DECRETO ALCALDICIO N° 0 0 1 0 5 8
LITUECHE, 07 de septiembre de 2021.

- **APRUEBASE** en todas sus partes el **ACTA DE RECEPCION PROVISORIA PARCIAL CON OBSERVACIONES** de las obras del proyecto denominado "**Mejoramiento Urbano Acera Sur calle Manquehua y Pasaje Manquehuita, comuna de Litueche**".
- **REMITASE** copia del presente Decreto a SECPLAC, ITO y a la Empresa Contratista.

**ACTA DE RECEPCION PROVISORIA PARCIAL CON OBSERVACIONES DEL PROYECTO DENOMINADO
"MEJORAMIENTO URBANO ACERA SUR CALLE MANQUEHUA Y PASAJE MANQUEHUITA, COMUNA DE
LITUECHE"**

En este acto, se reciben los tramos 1-2 (desde primer acceso vehicular hasta pasaje Gabriela Mistral), 2-3 y 3-4 del Proyecto, definidos en planimetría, los que corresponden a la calle Manquehua.

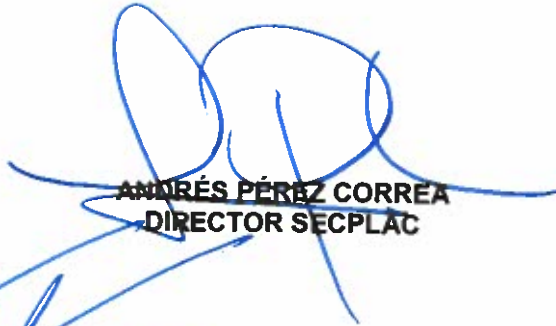
- Se deben ajustar fijaciones de vallas peatonales instaladas en veredas de calle Manquehua (Tramos 1-2 y 2-3).
- Se debe desmanchar valla peatonal donde corresponda.
- En pavimentación con adocretos existen espacios entre cada elemento que deben ser rellenados según EE.TT.
- En tramo 1-2, deben reemplazarse palmetas color gris por otras de color rosado, para dar continuidad a la línea de vereda.
- En muro de contención de estacionamientos (primer acceso vehicular de tramo 1-2), se debe eliminar imperfecciones del coronamiento del muro.
- Se deben retirar los escombros existentes al costado de palmeras existentes en calle Manquehua.
- Se debe proteger muro en acceso vehicular con enfierradura a la vista, por tratarse de elemento riesgoso de accidentes para peatones.

La Comisión definió que la revisión de las observaciones indicadas, se efectuará al momento en que se realice la Recepción Provisoria de la obra.
